改善箇所説明図

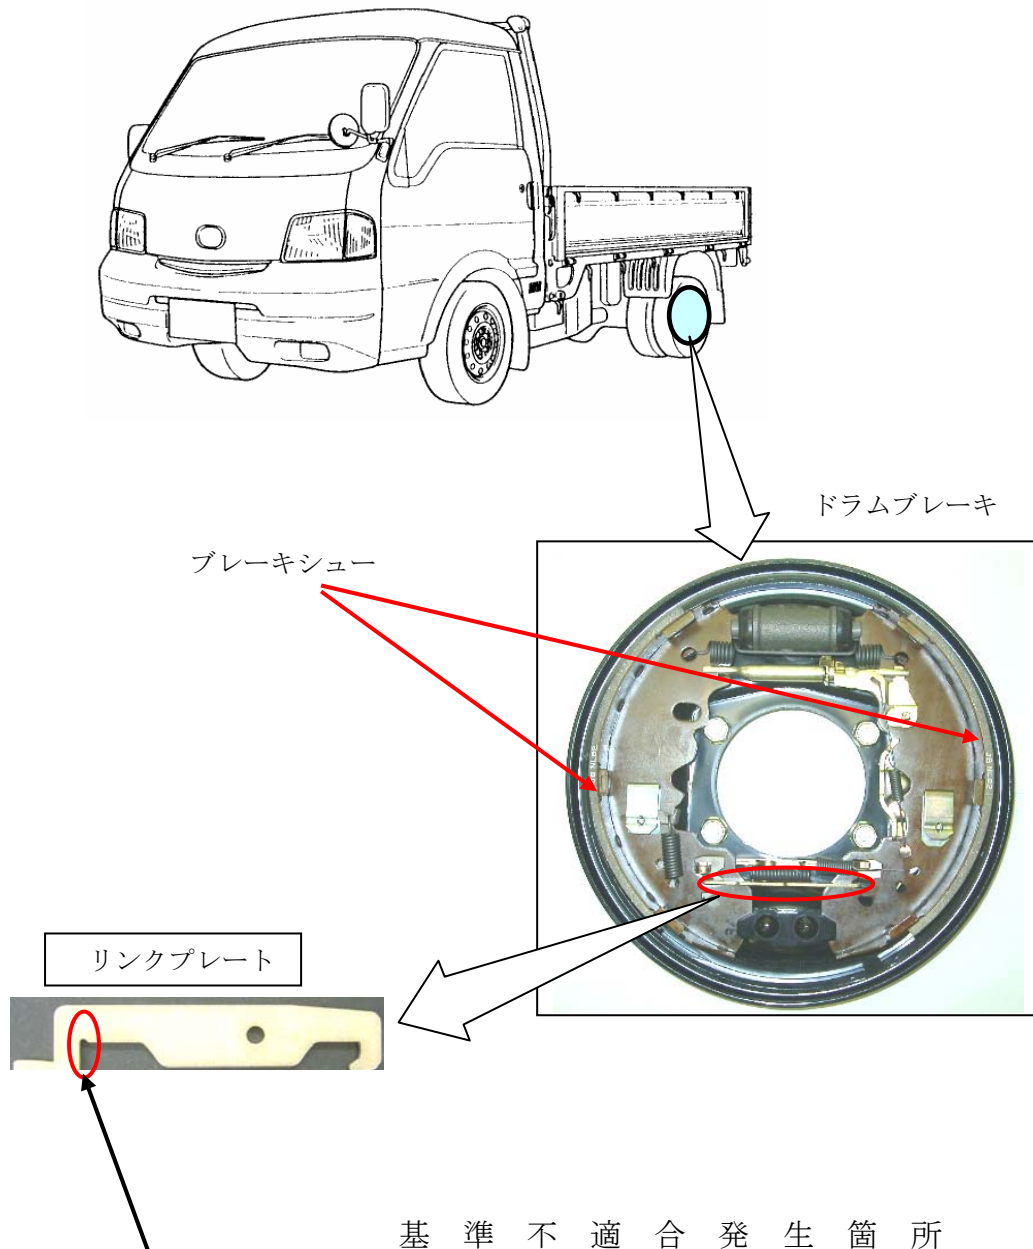
基準不適合発生箇所

制動装置の後輪ドラムブレーキにおいて、ブレーキを解除する際にブレーキシューを定位置に引き戻すリンクプレートの強度が不足しているため、駐車ブレーキのみを使用して車両を停止する操作を繰り返し行くと想定外の荷重が入力され、当該リンクプレートに亀裂が発生する場合がある。そのため、そのままの状態で使用を続けると、リンクプレートが折損し、破片がブレーキシューとドラムの間に噛み込み、最悪の場合、後輪がロックして走行安定性を損なうおそれがある。

改善の内容

全車両、後輪ドラムブレーキのリンクプレートを対策品と交換する。

識別：室内フューズ・ボックスカバー裏に、桃丸シールを貼り付け識別する。
